改善箇所説明図②

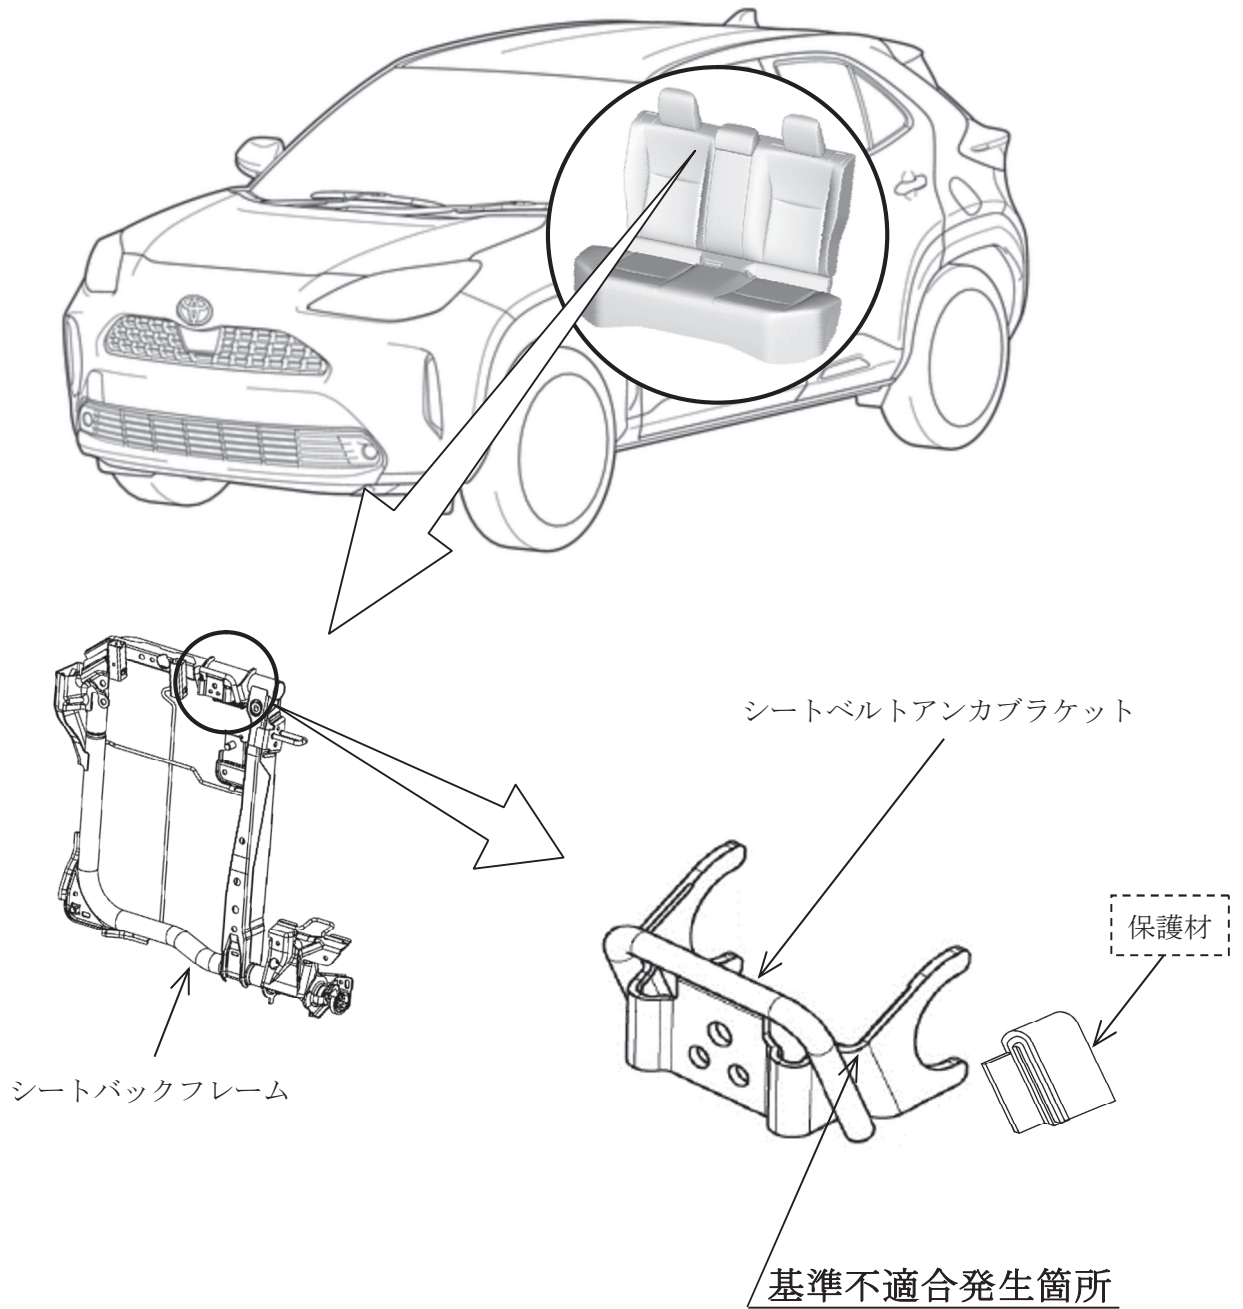
後部中央座席において、金属製ブラケットの加工が不適切なため、衝突時の衝撃により鋭利な端部でシートベルトが損傷する可能性がある。そのため、最悪の場合、シートベルトが破断し、乗員を拘束できなくなるおそれがある。

注：[] は追加部品を示す。

全車両、シートベルトアンカブラケットに保護材を追加する。
